V Říčanech dne 18.3.2020
Reg. č.: vz-109/20
Č.j.: 633/20/KSUS/R/KOL
Vyřizuje: Mgr. Kolocová
telefon: +420 773 785 922

Vysvětlení zadávací dokumentace č. 1-10 k veřejné zakázce „Letiště Benešov - zpevnění RWY a SZZ“

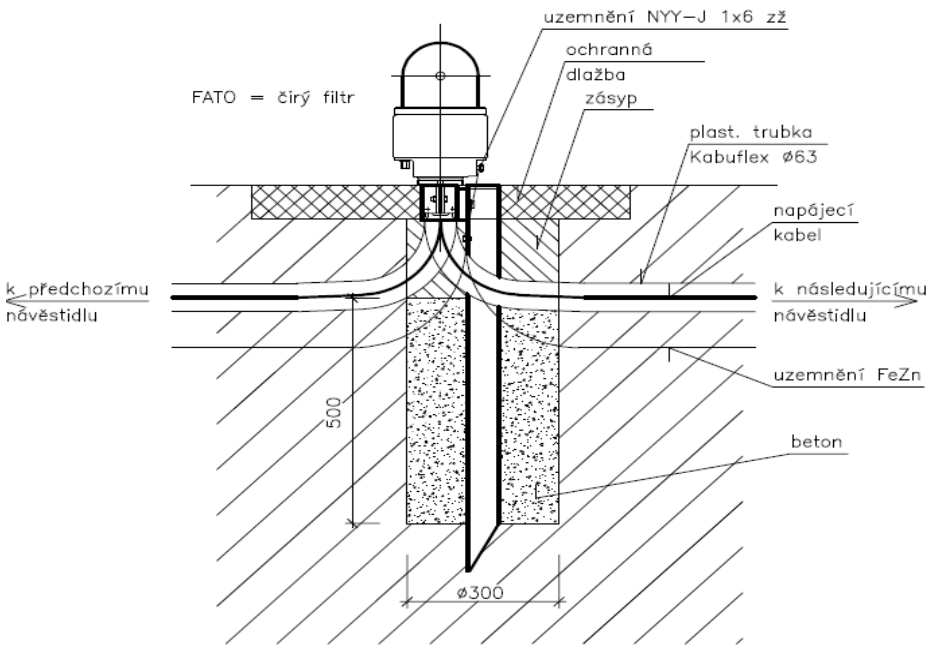
1.	**Znění žádosti o vysvětlení zadávací dokumentace č. 1:**
	Dokumentácia pre stavebné povolenie nerieši detaily inštalácia nadzemných návestidiel na ihlu. Viď. obrázok z realizácie heliportu HEMS v Liberci. V dokumentácii rozkreslený detail nie je a potrebujeme ho nevyhnutne. Nepoznáme preferovanú inštaláciu do zemných zatrávňovacích spevnených roštov z PE/PP.
	Vysvětlení zadávací dokumentace č. 1:
	Návěstidla budou instalována na jehle do rostlého terénu, nikoli do zatravňovacích dlaždic.

2.	**Znění žádosti o vysvětlení zadávací dokumentace č. 2:**
	V prípade že je, SZZ inštalovaná vedľa zatrávňovacích pásov, vo výkaze prác - prílohe č. 3 ZD nie je špecifikovaná ochrana nadzemných návestidiel – dlažba.

Vysvětlení zadávací dokumentace č. 2:

Ano, SZZ bude instalováno mimo zatravňovací dlaždice. Ochrana jednotlivých návěstidel – dlažba není požadována.
